הנדון: דירה מס' 15 ברח' הצדף מס' 6 יבנה

חוות דעת מומחה

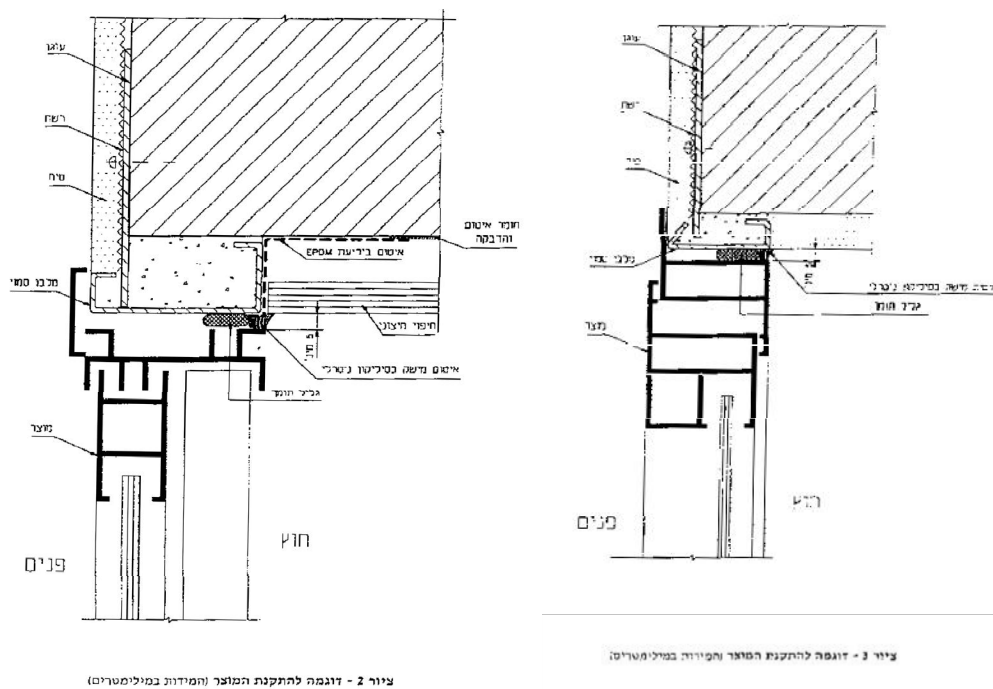
1. יש לחדש אטימה סביב חלונות האלומיניום בחדר שינה ילדים וחדר ממ"ד. תתכן חדירה של מי גשם.

הליקוי אסור עפ"י התקן ישראלי ת"י 4068, חלק 1 סעיף 4.1, **ציטוט:**

לא תהיה חדירת מים לעברו הפנימי של הקיר, לא דרך חלון מותקן ולא דרך ההיקף החיצוני של מוצר מותקן.

יש צורך לבצע תיקוני אטימה ע"י מריחת חומרים על בסיס סיליקון, העומד בדרישות מפמ"כ 153 (חומרי אטימה אלסטומרים חד רכיבים לשימוש בבניינים). **(850 ₪)**

ציר 3 - דוגמת לאף מים עשוי בטון מזוין (המידות בסנטימטרים)

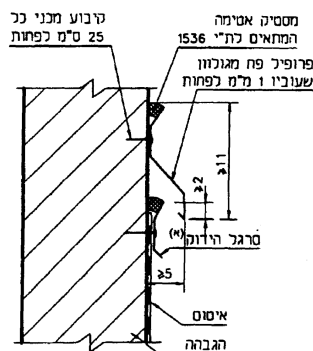
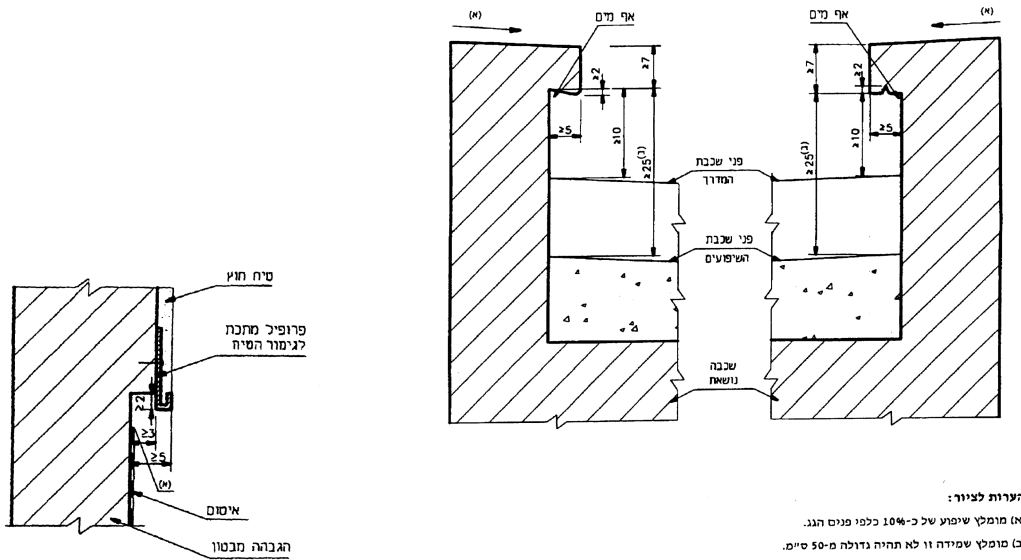
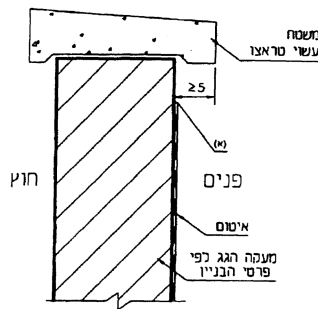
1. ביצוע לקוי של אף מים לאורך המעקה בהיקף הגג והקירות וזאת לנדרש עפ"י תקן 1752 חלק 1 (1998) סעיף 3.2.1, **ציטוט:**

יש לעבד את הטיח במעקה לאורך קו החיבור עם האיטום, כך שיהווה כאף מים.

לחלופין יש להתקין פרופיל פז מגלוון לאורך החיבור עם יריעות האיטום בהיקף המעקה והקירות, כך שיהווה אף מים ע"פ הדוגמא המופיעה לעיל. **נוצר פגם אסתטי בולט. עלות תיקונים מוערכת בכ- (1,000 ₪)**

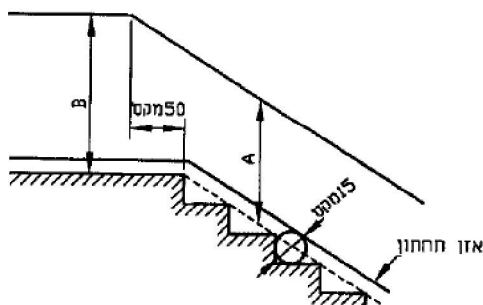
1. חסרה אטימה בין הכיור במטבח לבין משטח השיש.

במצב הקיים, חודרים / יחדרו מים לתוך הארונות. יש לאטום. (100 ₪)
